COMUNE DI CECINA
(Provincia di Livorno)

Delibera Numero 54 del 28.07.2017

OGGETTO: Aggiornamento del Quadro Conoscitivo del Regolamento Urbanistico ai sensi dell'art. 21 della L.R. 65/2014 e s.m.i.

**AGGIORNAMENTO DEL QUADRO CONOSCITIVO
DEL REGOLAMENTO URBANISTICO
AI SENSI DELL'ART.21 DELLA LR 65/2014 E S.M.I.**

Tavola G8B
Estratto

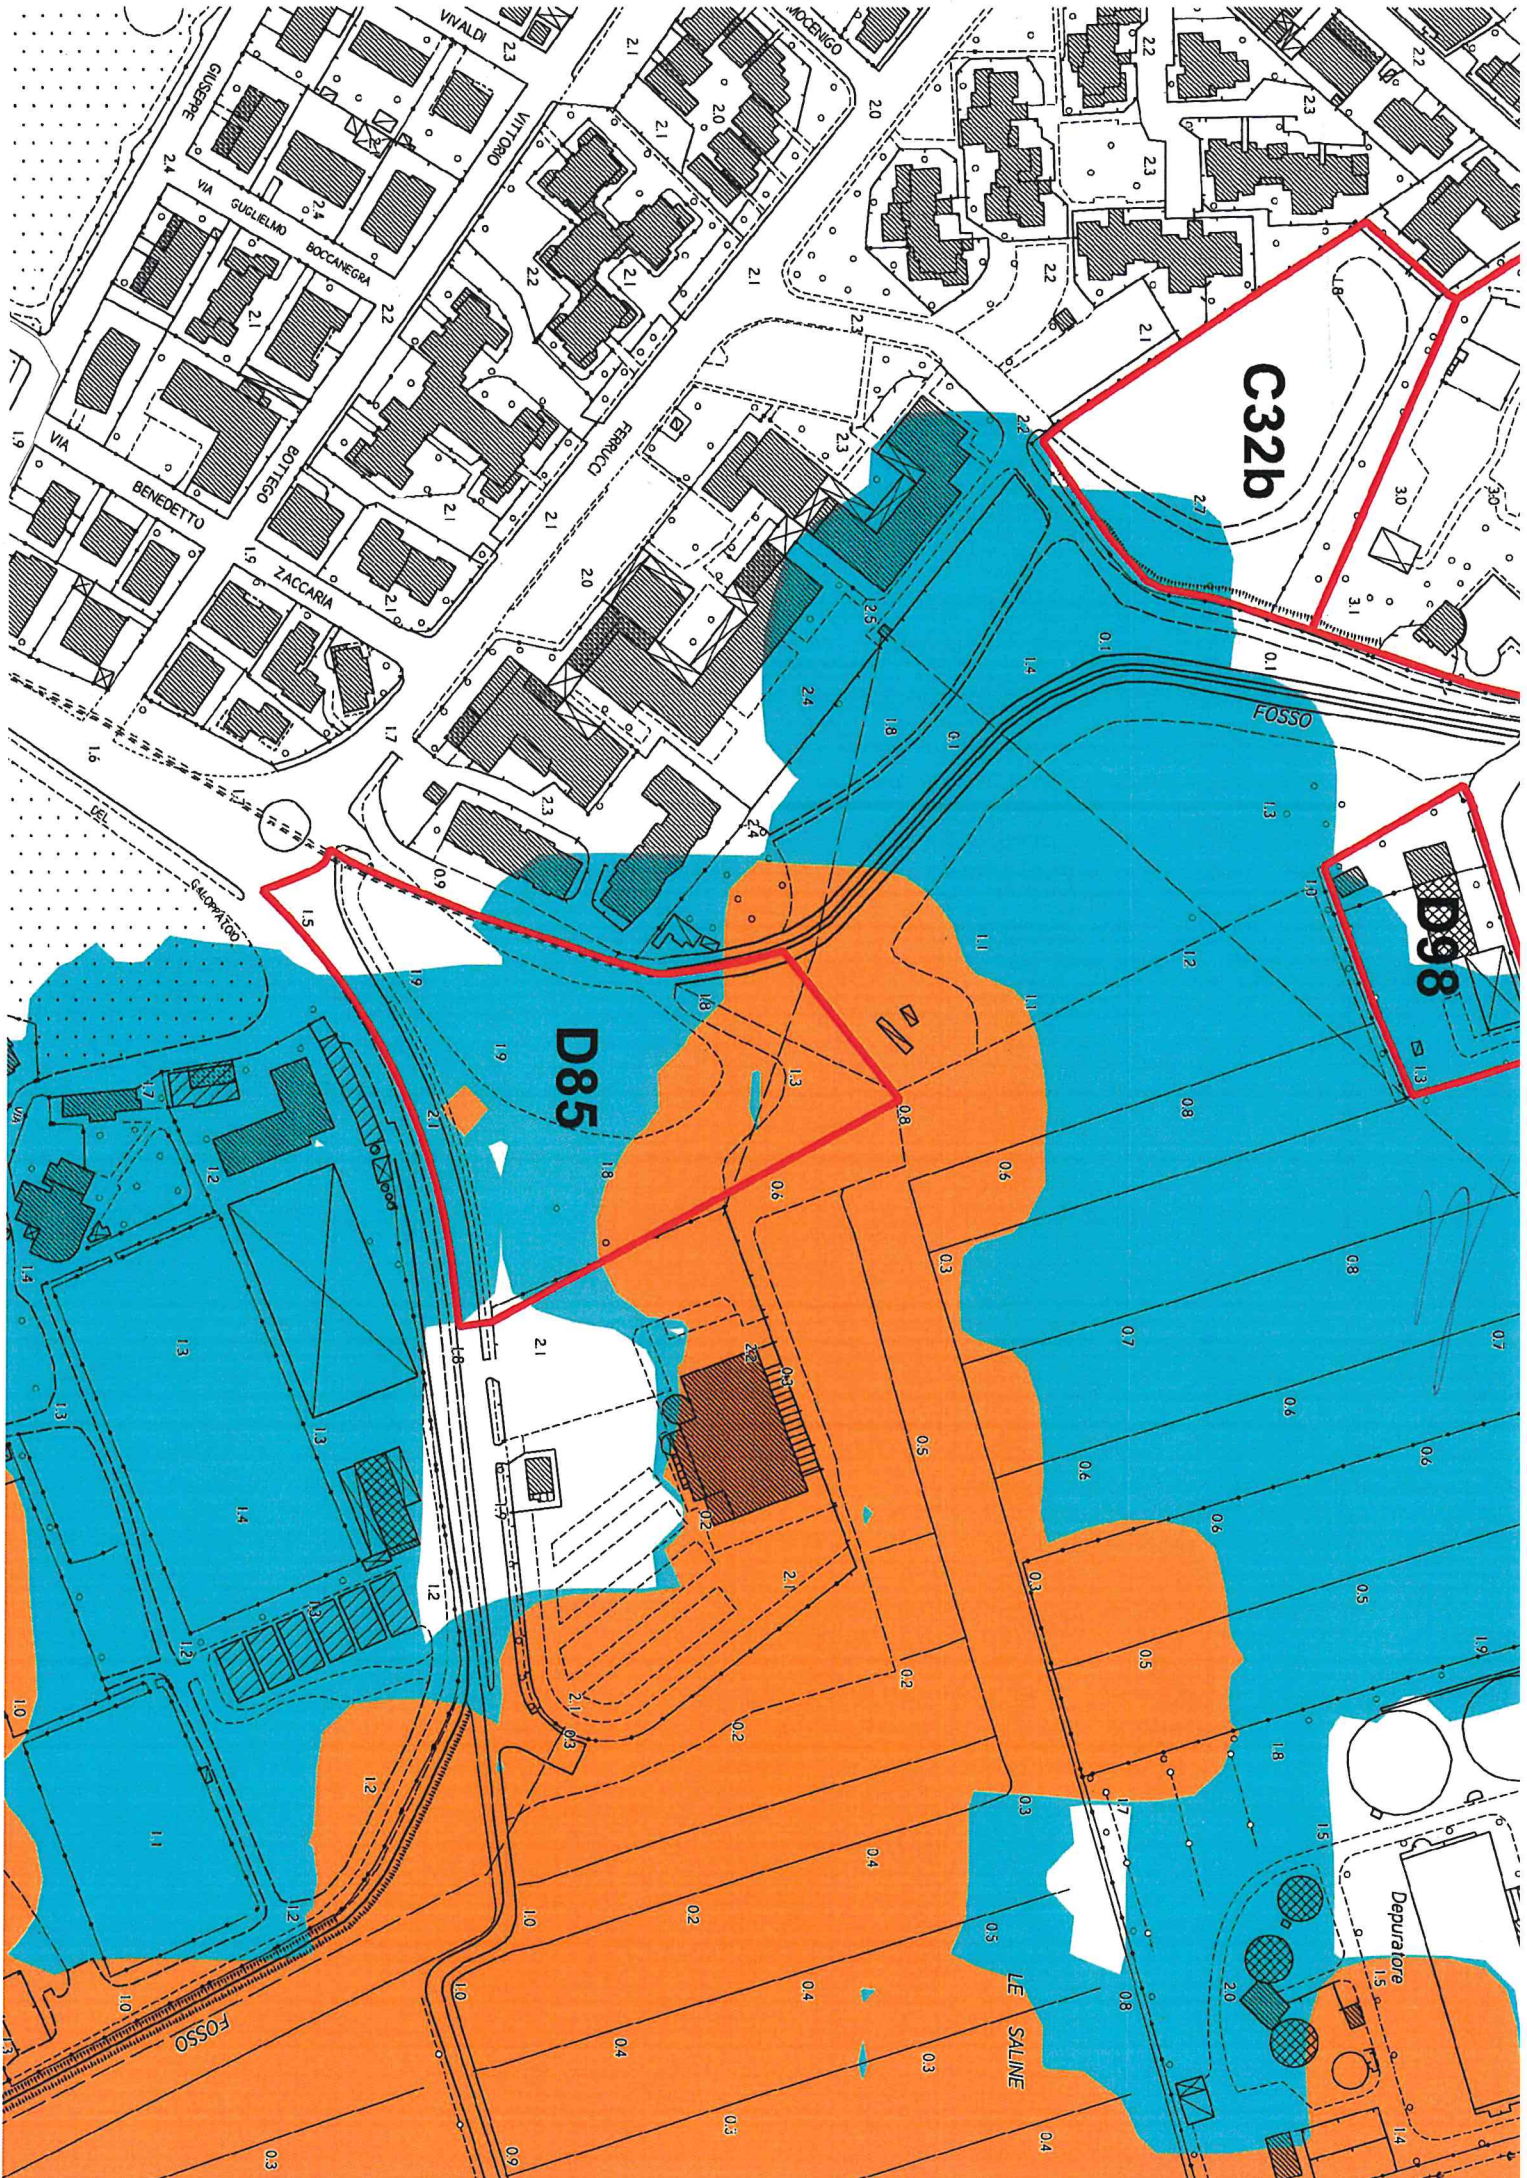
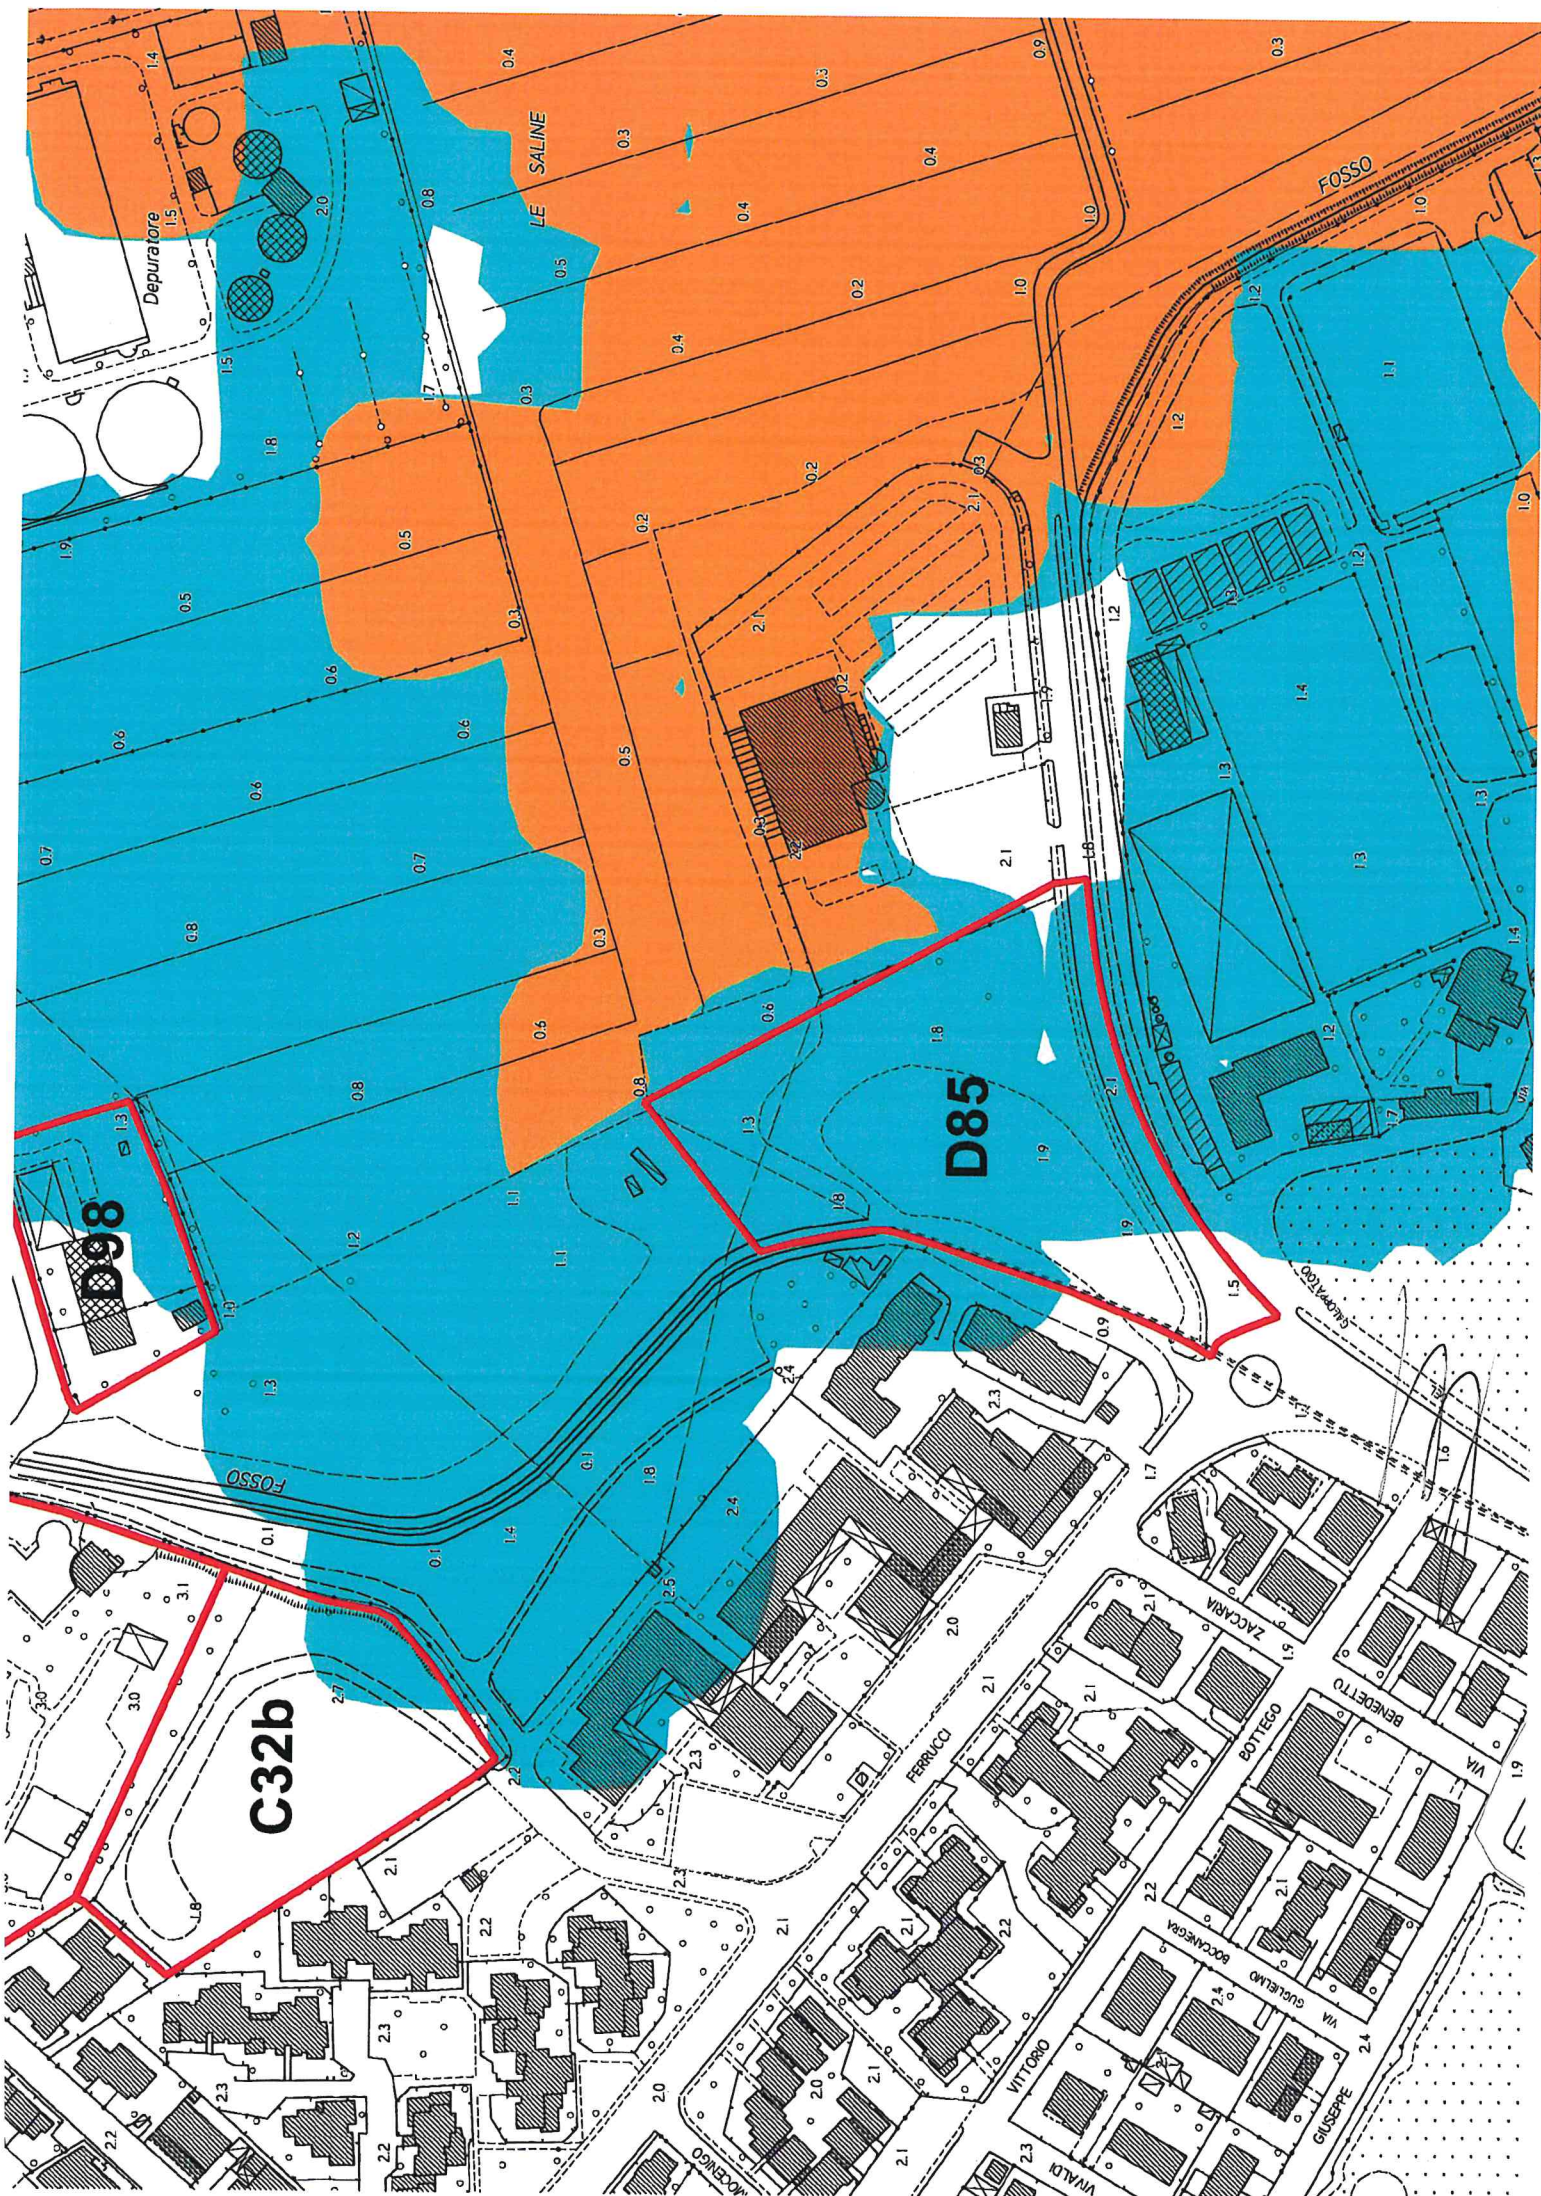
Tale studio ha rilevato la possibilità di rivedere la caratterizzazione di pericolosità idraulica di un'area classificata in PIME (Pericolosità Idraulica Molto Elevata; P3 secondo le classi di pericolosità del PGRA) dal RU vigente (tavola G8b – Pericolosità idraulica Sud).

Al fine di dare atto a tale variazione si rende necessario quindi modificare ed aggiornare la tavola G8b – *Pericolosità idraulica Sud* così come riportato negli elaborati allegati.

Con determina dirigenziale n.79 del 11 luglio 2017, quindi, l'Autorità di bacino distrettuale dell'Appennino Settentrionale ha provveduto a integrare nel quadro della pericolosità da alluvione dell'UOM Toscana Costa le modifiche del perimetro delle aree della cartografia del PGRA riguardanti il reticolo idraulico secondario (Fosso del Gorile, Fosso della Cecinella, nuovo Collettore Cecina Sud) nel territorio del Comune di Cecina – località Marina di Cecina.

Tale modifica, come disposto dal comma 1 dell'art.21 della LR 65/2014 e s.m.i., non comporta conseguenze sulla disciplina urbanistica, rimanendo valide le prescrizioni previste dalle attuali NTA del RU e quelle contenute nella scheda urbanistica D85.
